改善箇所説明図

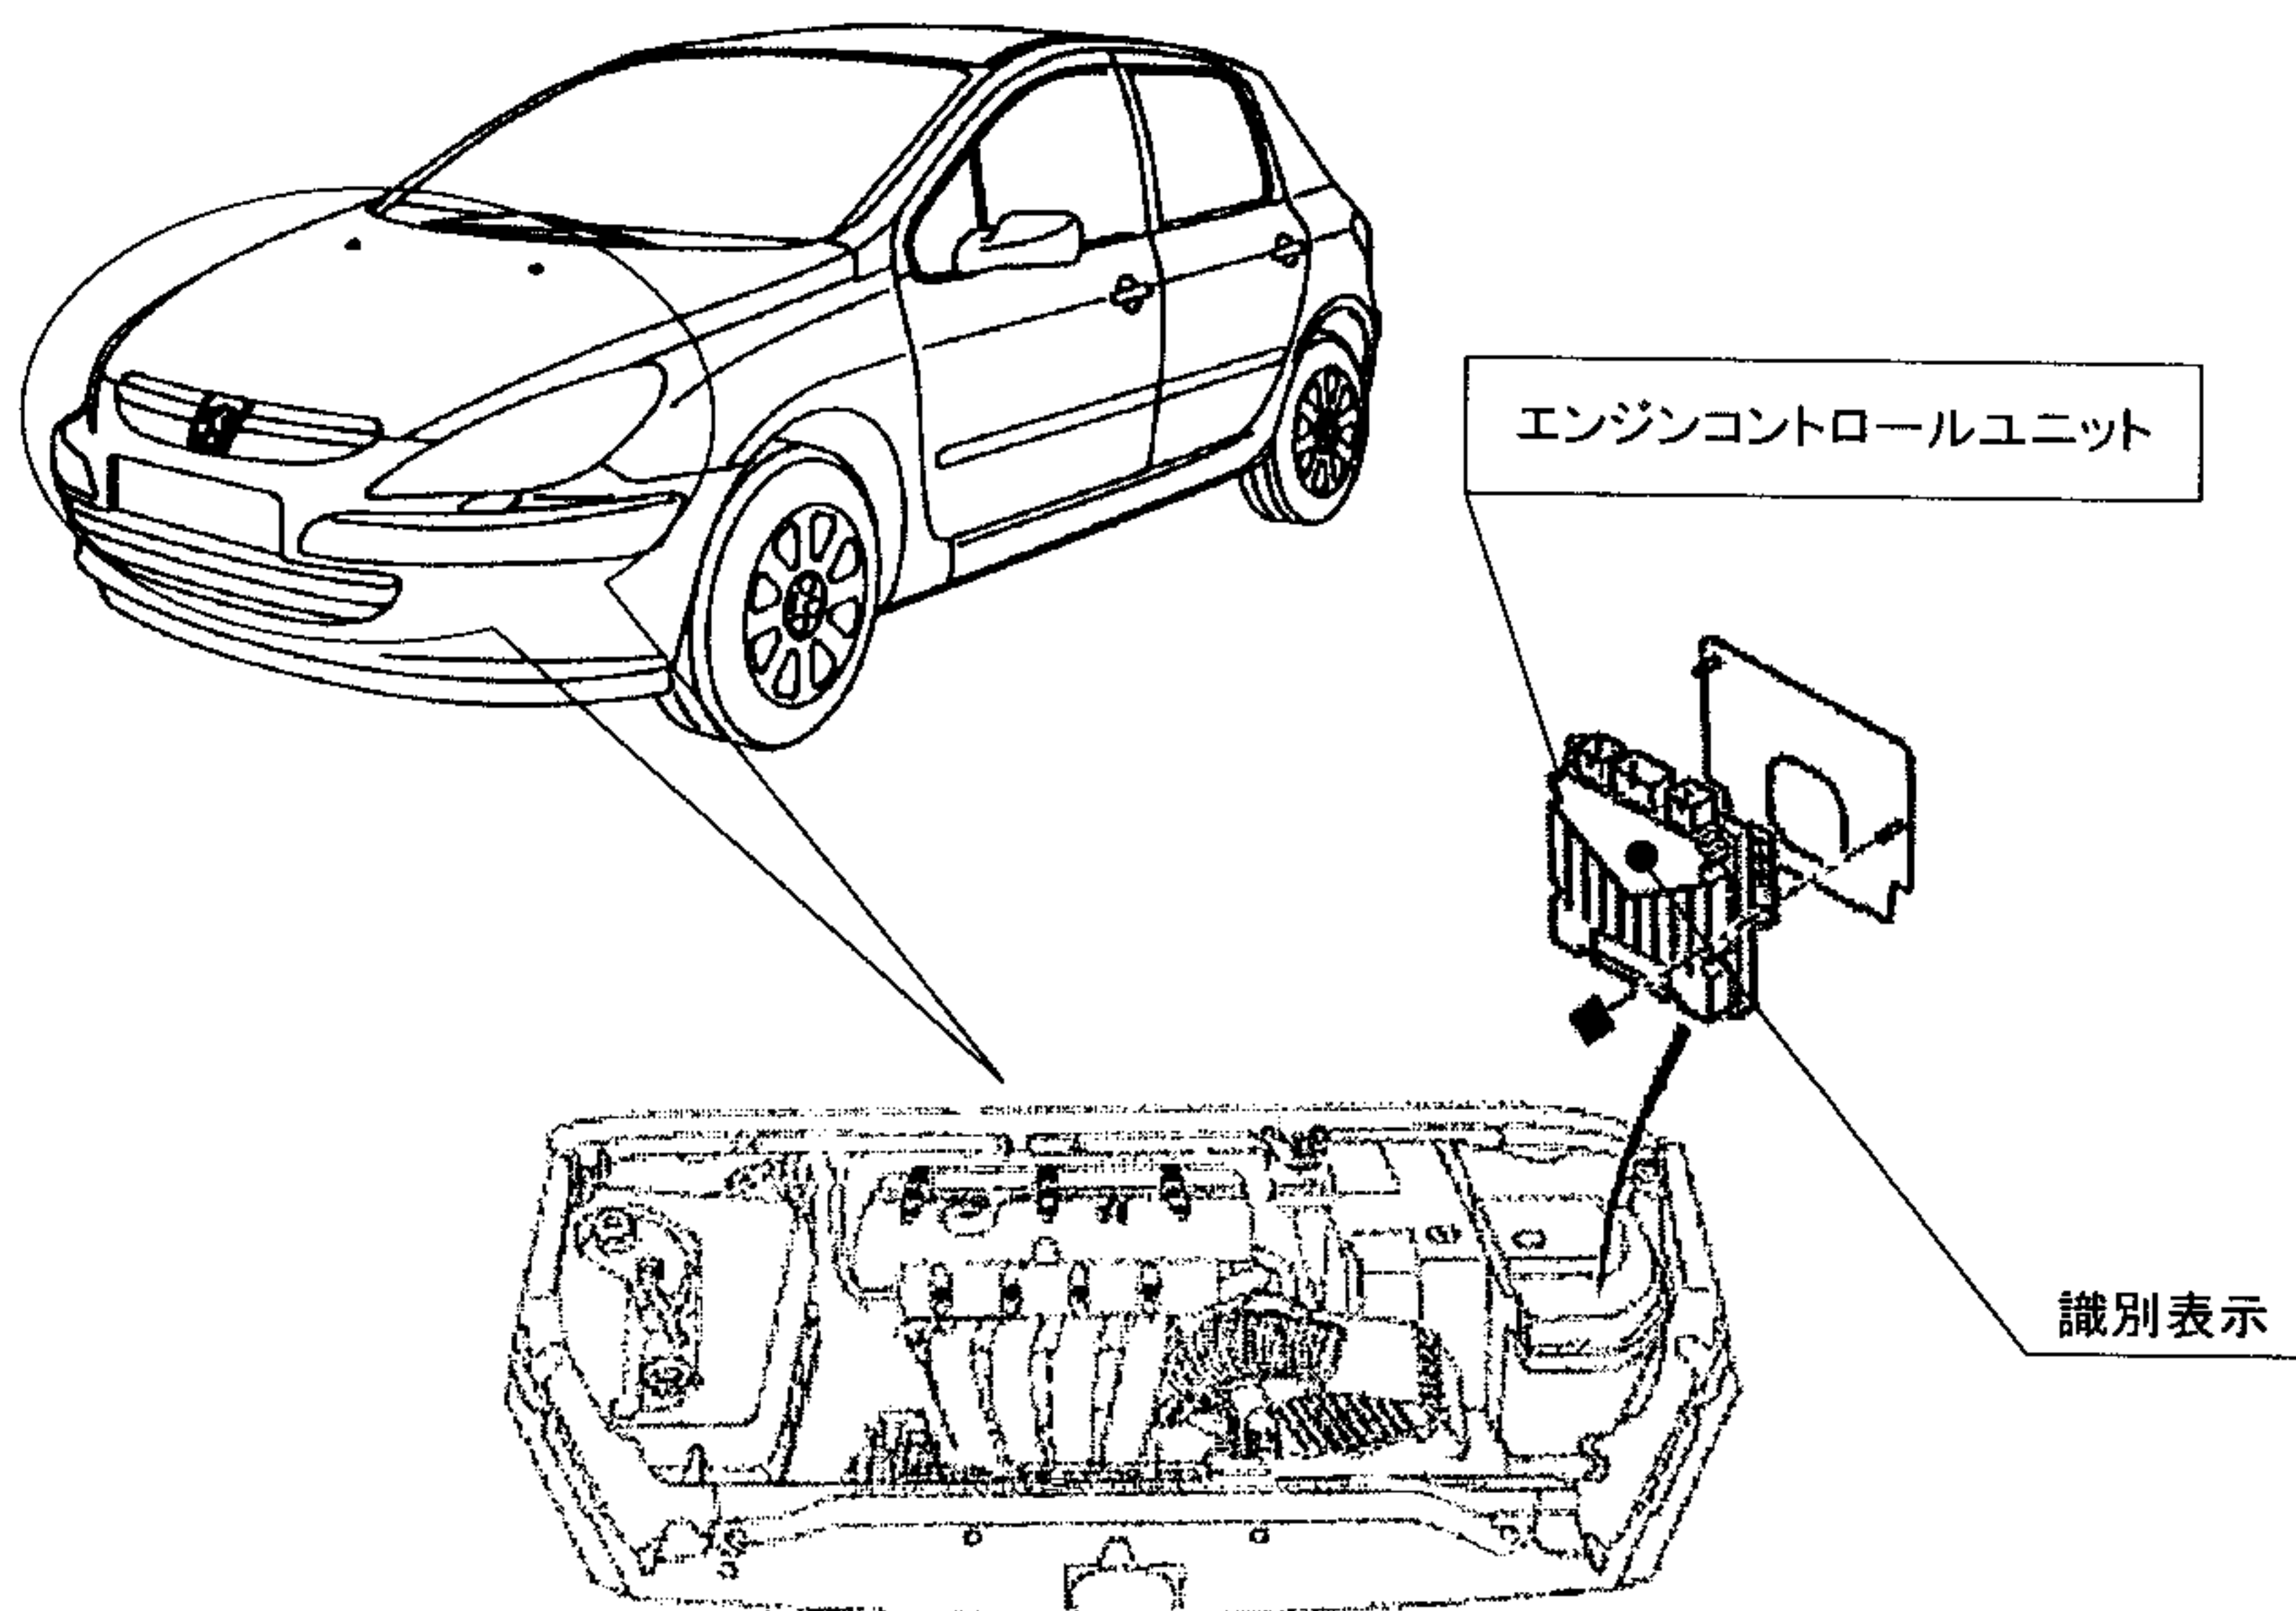
不具合発生箇所

エンジンコントロールユニットのプログラムが不適切なため、スロットルバルブの閉じた位置で、当該バルブの振幅が大きく、電子スロットルモータのストッパーが破損することがある。そのため、エンジン制御がエマージェンシーモードになり、ブレーキ倍力装置に供給される負圧が減少し、ブレーキペダルの踏力が通常より重くなるおそれがある。

改善内容

全車両、当該エンジンコントロールユニットのプログラムを改訂版に更新し、必要に応じてスロットルバルブを新品に交換する。

対策実施済み車両には、エンジンコントロールユニット上面に白色のペイントでマークを表示する。
